Ausschuss für Planung und Stadtentwicklung am 26.04.2007 Nr. 7 der TO		öffentlich		
		Vorlagen-Nr.: FB 3/582/2007		
Dez. I	FB 3: Bau- und Verkehrsangelegenheiten	Datum:	04.04.2007	
FBL / stellv. FBL	FB Finanzen	Dezernat I / II	Der Bürgermeister	
Beratungsfolge:				
Gremium:	Datum:	TOP	Zuständigkeit	Bemerkungen:
Ausschuss für Planung und Stadtentwicklung	26.04.2007		Vorberatung

5. Änderung des Bebauungsplanes "Kranichholz"

vorgesehene Änderungen (nicht maßstäblich)

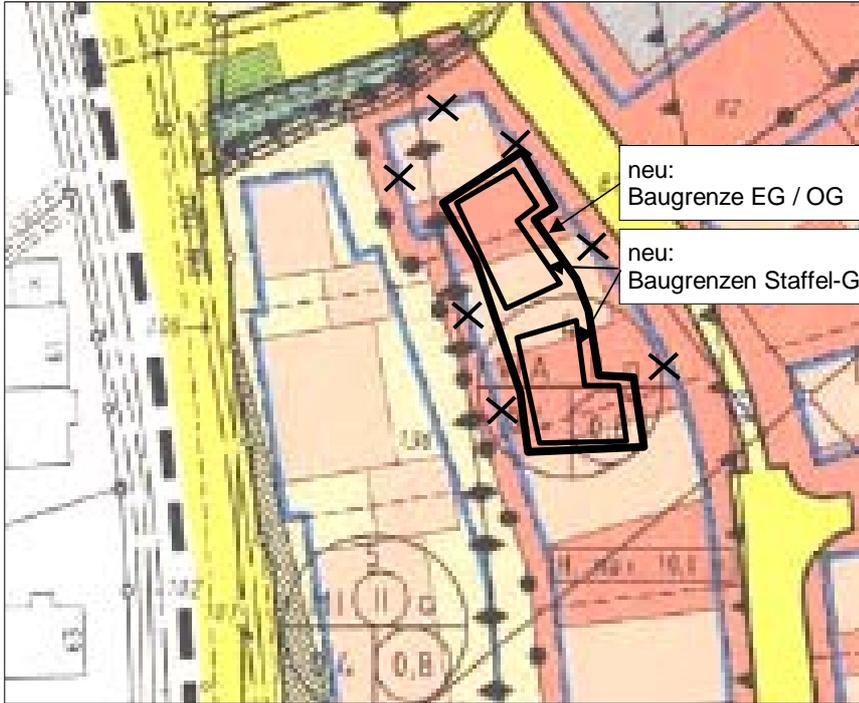
Im Baugebiet „Kranichholz“ sind Pläne für ein Mehrfamilienhaus in der sogenannten „Genehmigungsfreistellung“ bei der Stadt Lüdinghausen eingereicht worden. Der Entwurfsverfasser versicherte in den Unterlagen, die durch den Bebauungsplan „Kranichholz“ festgesetzte maximale Zweigeschossigkeit mit einem Staffelgeschoss einzuhalten. Bei einer Überprüfung durch die Bauaufsichtsbehörde stellte sich heraus, dass das Staffelgeschoss nicht in der vorgelegten Weise zweiteilig ausgeführt, sondern zusammenfassend gebaut wurde (siehe Foto). Ebenso sind bauordnungsrechtliche Regelungen hinsichtlich des Staffelgeschosses nicht eingehalten worden, so dass das Gebäude formell als dreigeschossig einzustufen wäre. Zudem konnten Brandschutzanforderungen nicht erfüllt werden.

Somit konnte vom Kreis Coesfeld für das Gebäude bislang nur eine Teilbaugenehmigung erteilt werden. Es wurde signalisiert, dass das Staffelgeschoss – nicht wie grundsätzlich gefordert – nicht allseitig von den Aussenwänden zurückgesetzt sein muss, wenn der Bebauungsplan eine entsprechende Festsetzung trifft. In jedem Fall darf die Grundfläche des Staffelgeschosses nur 2/3 des darunterliegenden Geschosses einnehmen, so dass voraussichtlich ein Rückbau der

überdimensionierten Überdachung erforderlich ist.

Der Bebauungsplan soll dahingehend geändert werden, dass für das Staffelgeschoss zwei separate Baufelder nachgetragen werden, die die Situation des heutigen Gebäudes unter den o.g. Bedingungen berücksichtigen.
